УКАЗАНИЕ

Шифр РПБ 21

**Изменения в техничес-
ких решениях 419209**

**"Управление светофорами главных путей
станций с двух соседних станций. Альбом I.
Релейная полуавтоматическая блокировка."**

1. На стр.6

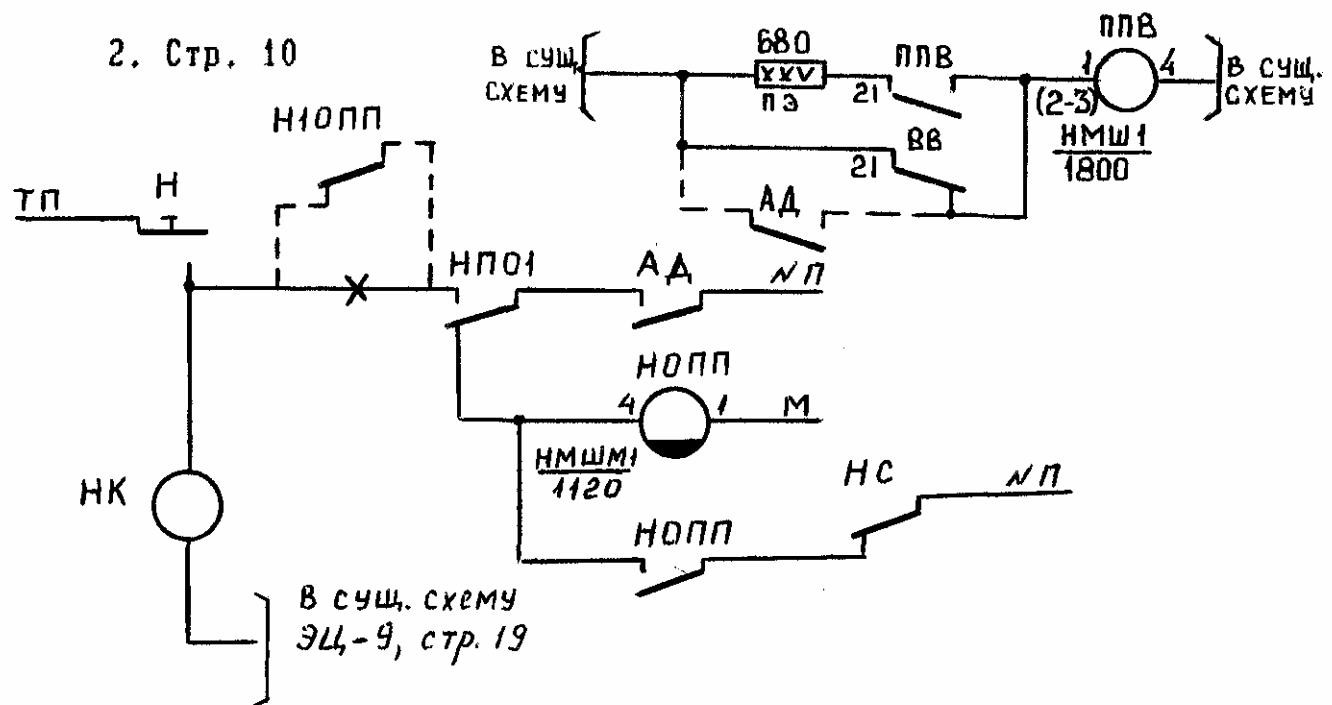
В ходе проектирования обнаружены ошибки в технических решениях 419209 " Управление светофорами главных путей станций с двух соседних станций. Альбом I. Релейная полуавтоматическая блокировка." Необходимо внести следующие исправления (показаны пунктиром).

*В сущ. схему РПБ-82
стр. 24*

Аналогичные изменения для четной горловины

Данные исправления позволяют исключить одновременное срабатывание реле НК и Н1К, что необходимо для срабатывания группового противоповторного реле ПЛВ (ЭЦ-9, стр. 20).
